## Realizzazione del percorso del II lotto prioritario della Ciclovía del Sole completamento tronchi n. 3, 4 e 7 nella Città Metropolitana di Bologna - Codice opera 2023VIPCSNC01

### PROGETTO PER CONFERENZA DEI SERVIZI

## Dichiarazione di sintesi degli esiti della Valsat

##### Comune di Bologna – area di golena del fiume Reno

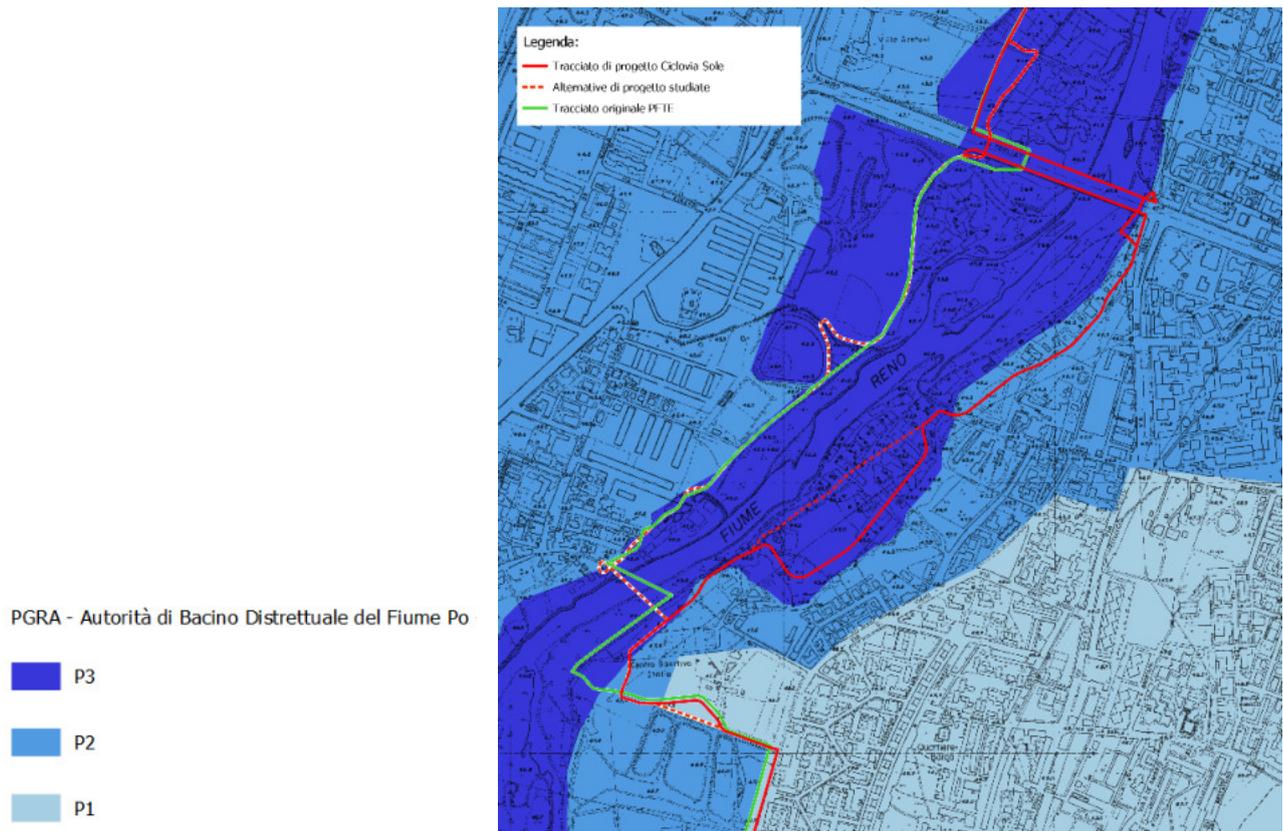
- A. Relativamente al tronco 7 di nuova realizzazione, in prossimità dell'alveo del fiume Reno ricadente nel Comune di Bologna, si richiamano integralmente le prescrizioni dell'Agenzia di Protezione Civile e in particolare la necessità, prima dell'approvazione del progetto esecutivo, di acquisire il parere vincolante sul tracciato definitivo nonché il nulla osta idraulico da parte dell'Autorità idraulica. Si chiede di assumere

- A. Il tratto in sponda est è stato modificato arretrando il tracciato verso l'abitato, come suggerito in occasione della seduta sincrona della Conferenza dei Servizi tenutasi in data 25/03/2025, come riportato negli elaborati generali e in particolare nella Planimetri di Progetto: Comune di Bologna (CSTDSP01PP04\_D.CdS).
- B. La Dichiarazione di Sintesi riporta le misure di mitigazione al punto 2.3..

- A) In corrispondenza del Ponte di Via Togliatti si è scelto di scendere in golena mediante una rampa esistente posizionata più a nord rispetto alla viabilità stessa senza dover realizzare una nuova rampa, limitando quindi scavi e riporti. Tale percorso progettato è pertanto quello indicato in rosso nella seguente planimetria che risponde meglio alle esigenze di tipo idraulico legate alla presenza della golena del Reno e della presenza di aree allagabili in caso di piena.

- B) Nel PFTE era prevista la prosecuzione a sud del ponte Togliatti in sinistra idraulica del Reno, lungo le arginature dello stesso e parzialmente in area golenale fino a via Ghiare dove era prevista una nuova opera d'arte per consentire alla ciclovía di raggiungere la destra idraulica. A causa delle mutate condizioni al contorno e delle richieste del settore Sicurezza Territoriale e Protezione Civile Distretto Reno che hanno causato l'aumento della luce libera e dell'altezza e della profondità delle fondazioni, il costo dell'opera è notevolmente aumentato non rientrando più nel quadro economico previsto a base gara. Il tracciato prevede quindi di utilizzare un'opera già esistente e funzionale più a valle, in corrispondenza di viale Palmiro Togliatti, sulle due corsie monodirezionali già presenti ai due lati della sede stradale e già utilizzate come percorso della Ciclovía del Sole e di riallacciarsi al tracciato di progetto in corrispondenza del parco degli Artisti mediante un percorso in area golenale. Il Ponte Togliatti è già mappato dalla Bicipolitana bolognese, linea 4, con percorso in sede propria. Il nuovo percorso sulla sponda destra del fiume Reno costituirà un collegamento ulteriore da nord a sud in sede propria e in area naturalistica che si integra con quanto presente nel territorio. L'attraversamento di Viale Palmiro Togliatti verrà effettuato completamente in sicurezza attraverso i sottopassi del viale stesso già esistenti. In caso di piena gli attraversamenti avverranno su percorsi esistenti.

- C) Il tracciato scelto è stato poi modificato con arretramento all'interno dell'area golenale allontanandosi dall'alveo attivo, a favore della sicurezza. La scelta puntuale del tracciato è stata effettuata limitando le demolizioni di alberature esistenti.

- D) Piccole modifiche di tracciato come quella nel parco degli artisti permettono di ridurre al minimo l'abbattimento delle alberature esistenti.
